Fagnotat

Vår ref.
2023/8721

Vår dato
04.07.2025

Detaljregulering av Osloveien 129, gnr/bnr 94/296, 95/559 m.fl., r20170007, sluttbehandling

Figur 4 Sammenligning av bebyggelsen i det sørlige kvartalet ved førstegangsbehandling (til venstre) og sluttbehandling (til høyre)

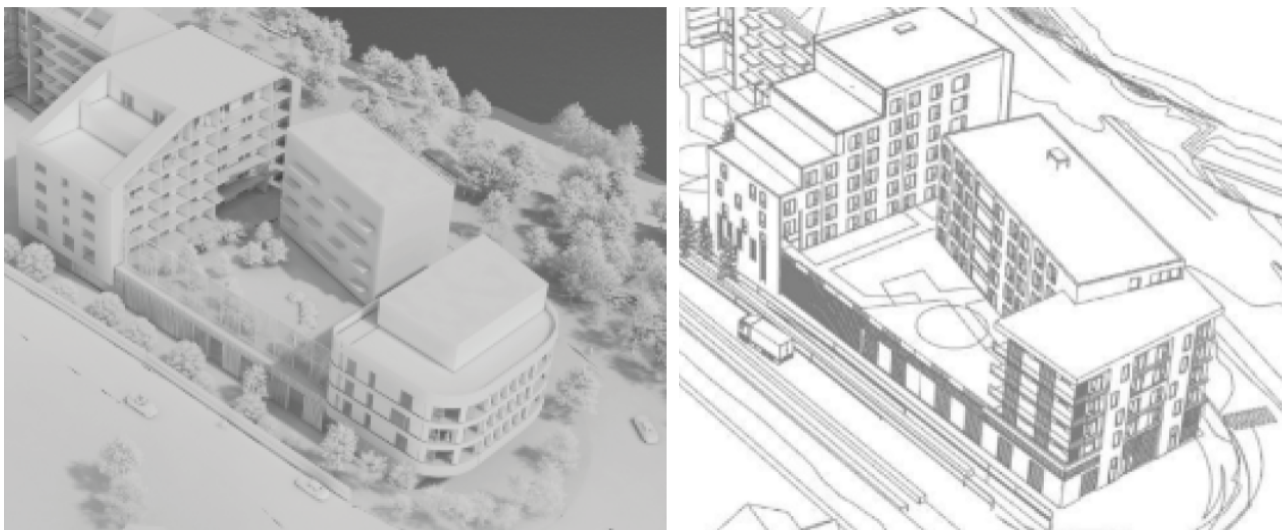
Siden høring er det gjort en justering av formål i det sørlige kvartalet, i tråd med vedtakspunkt 1 fra førstegangsbehandling, der bolig erstattes av hotell i det kombinerte formålet i dette feltet. Utformingen av bebyggelsen i dette kvartalet er endret noe som følge av at dette. Det ble gjennomført en egen begrenset høring i 2024. Bygningskroppene er gjort dypere for å optimalisere bebyggelsen for formålene, og lamellen som vender mot Osloveien er forlenget slik at den danner en sammenhengende struktur med lamellen mot rundkjøringen. Lamellen mot rundkjøringen har ikke lenger en nedtrapping mot vest. Totalt bruksareal for dette kvartalet er følgelig økt. Innkjøring til parkeringsareal i første etasje samt plassering av renovasjon er også justert.

Byplankontoret vurderer at endringene etter høring i hovedsak har bidratt til en mer hensiktsmessig utforming av planforslaget, uten at det medfører større negative virkninger for det omkringliggende området.
